Referanser:  
Dykkar:  
Vår: 20/3815 - 21/7700

## **Godkjenning av søknad om jordpåfylling og planering for felt 1 (utviding) og felt 2 - gbnr 211/5 Eikangerlien**

**Administrativt vedtak: Saknr: 169/21**

Figur over: Bilete og kart felt 1

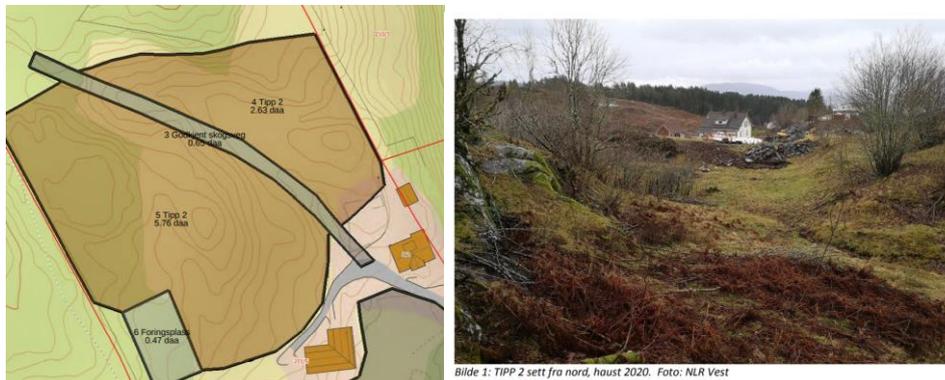
Tipp 1 ligg i området sør for tunet. Planen er å fylla terrenget mellom gardsvegane, skråningane mot aust og fjøset. Arealet er om lag 4 daa, og det skal fyllast på om lag 8 000 m<sup>3</sup>.
